改善箇所説明図

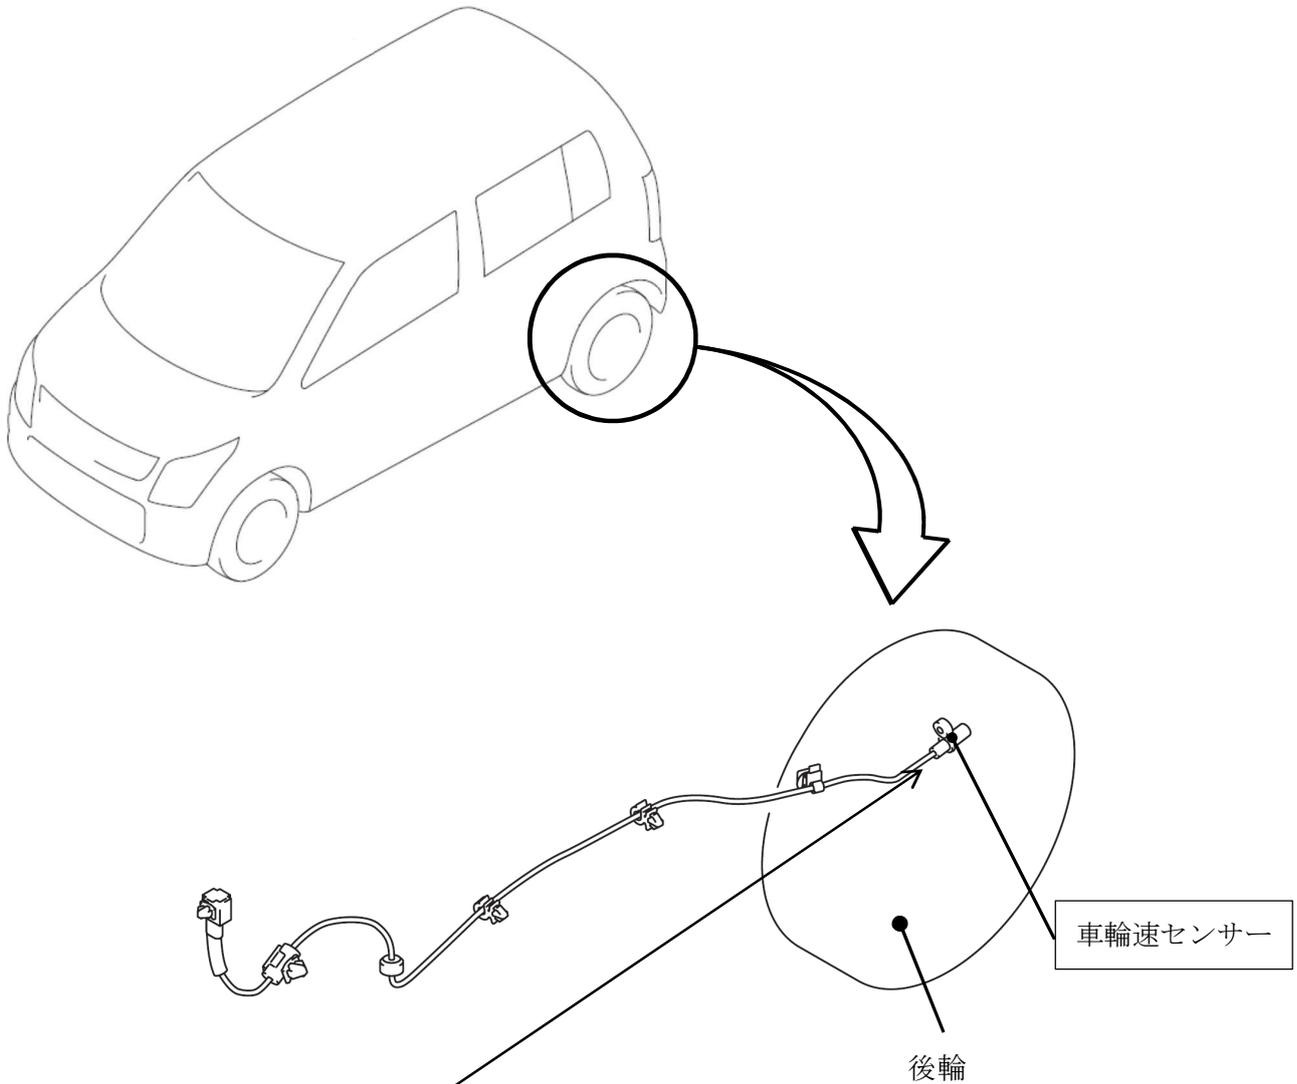
基準不適合箇所

四輪駆動車のリヤ車輪速センサーにおいて、センサーの樹脂材質が不適切なため、樹脂が吸水することがある。そのため、センサー内部の電子部品がショートし、センサーが異常な信号を出力して、ABS警告灯が点灯して機能が停止または、速度計が作動しなくなるおそれがある。

改善の内容

全車両、リヤ車輪速センサーの識別番号を確認し、対策前品が装着されていた場合は対策品と交換する。

識別：IDプレートに金色のシールを貼付する。
